# Revisión y Aprobación del Plan de Inversiones en Transmisión para el Área de Demanda 10

*Período 2025-2029*

*(Publicación)*

Lima, Junio 2024

Figura N°2. Esquema unifilar de Barra partida

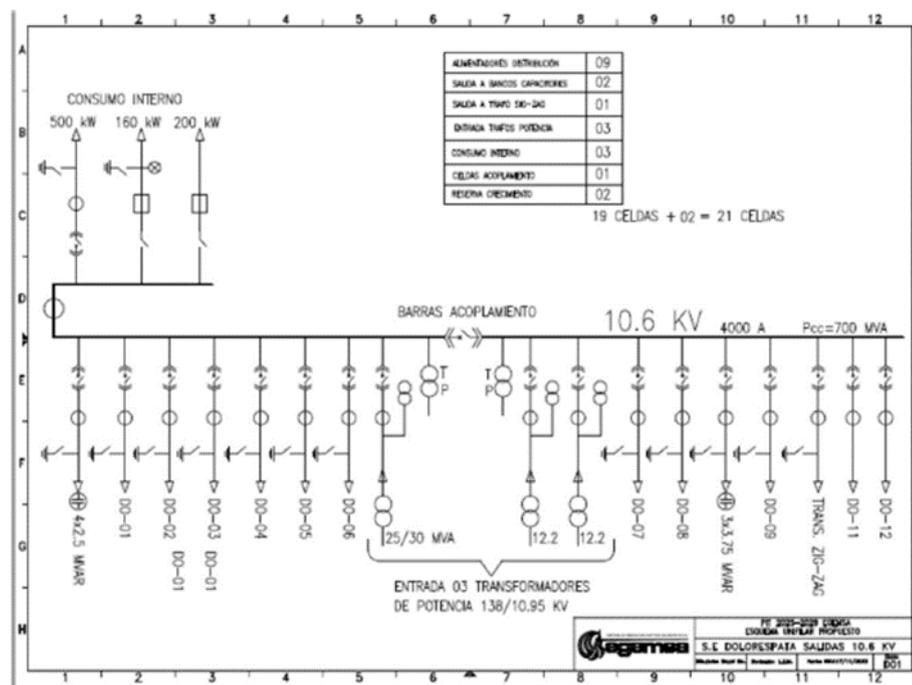
EGEMSA, señala que a raíz de la Observación general N°7 donde Osinergmin solicita realizar coordinaciones entre EGEMSA y ELSE por la superposición de solicitudes y en la búsqueda de una solución moderna y segura. En ese sentido, plantea en conjunto la mejora en la disposición de “Barra única” a “Barra partida” en 10,5 kV de la SET Dolorespata. En la figura siguiente se muestra la propuesta de inclusión a la PREPUBLICACION.
